改善箇所説明図

原動機

①ベルトテンショナ

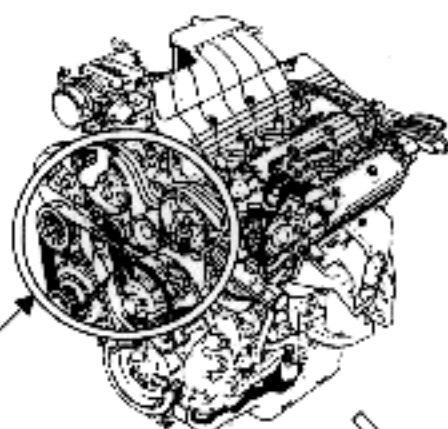
①原動機において、タイミングベルトのベルトテンショナのブラケット固定用ボルトの強度が不足しているため、そのままの状態で使用を続けると、ベルトテンショナが偏芯し、タイミングベルトが損傷又はカムスプロケットが破損し、最悪の場合、ベルトが外れて原動機が停止するおそれがある。

①全車両、当該ベルトテンショナを対策品と交換し、カムスプロケット及びタイミングベルトは新品と交換する。

②ウォーターポンプ

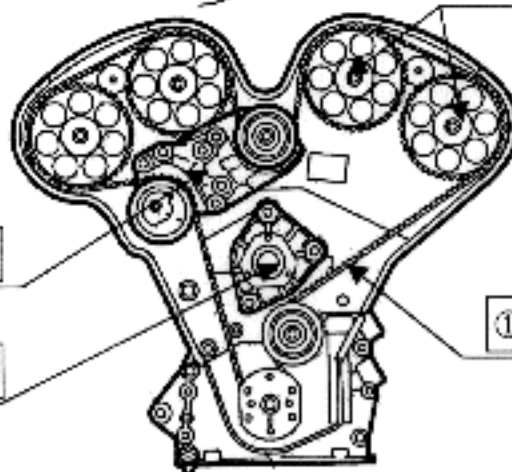
②原動機のウォーターポンプのベアリングの一部に加工不良のものがあり、そのままの状態で使用を続けると、当該ベアリングのシールが損傷し、最悪の場合、冷却水が漏れオーバーヒートに至るおそれがある。

②全車両、当該ウォーターポンプを対策品と交換する。
